中型トラックの緩衝装置のリコールについて

リコール届出番号1954

平成19年10月16日、日産ディーゼル工業株式会社は下記のリコールを国土交通大臣に届け出しました。

改善箇所説明図

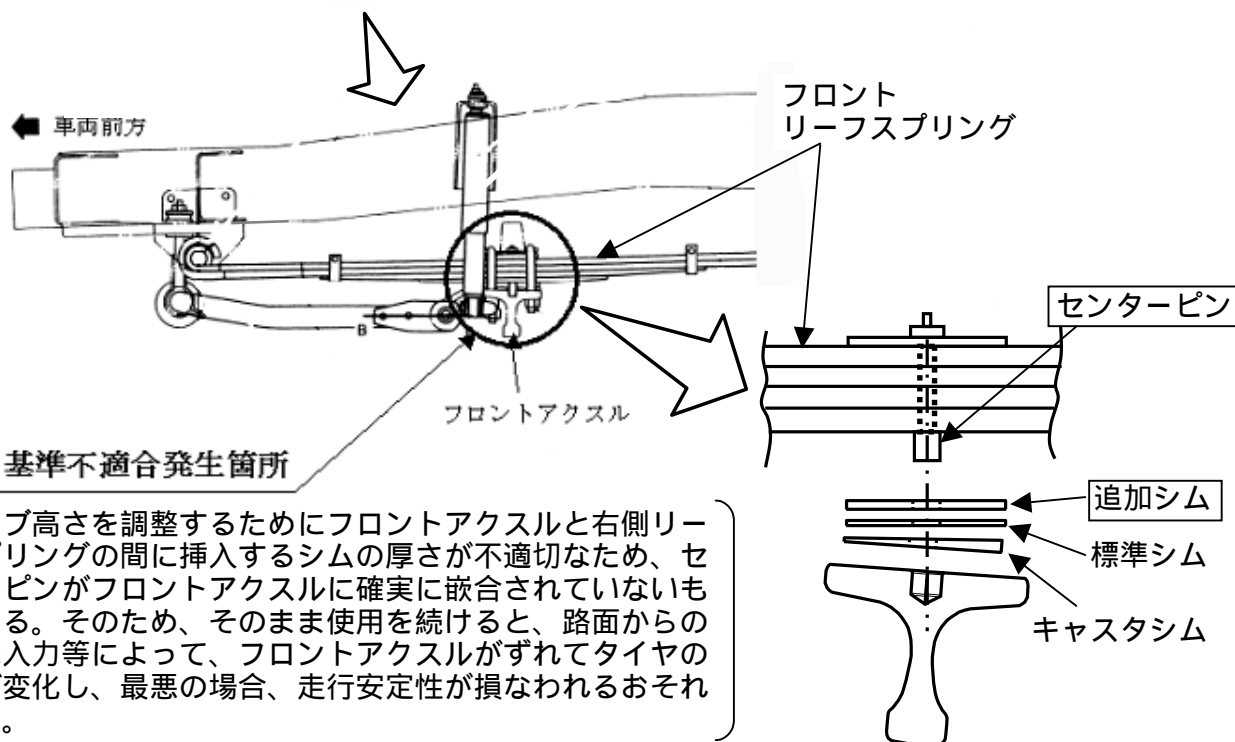
- ・キャブ高さを調整するためにフロントアクスルと右側リーフスプリングの間に挿入するシムの厚さが不適切なため、センターピンがフロントアクスルに確実に嵌合されていないものがあります。そのため、そのまま使用を続けると、路面からの大きな入力等によって、フロントアクスルがずれてタイヤの角度が変化し、最悪の場合、走行安定性が損なわれるおそれがあります。

全車両、右側リーフスプリングのシム厚さを点検し、規定の厚さ以上のものは、センターピン及びシムを対策品に交換する。

注: 内は交換部品を示す。

識別: 右側のリーフスプリング上面に、白色または黄色ペイントを塗布する。
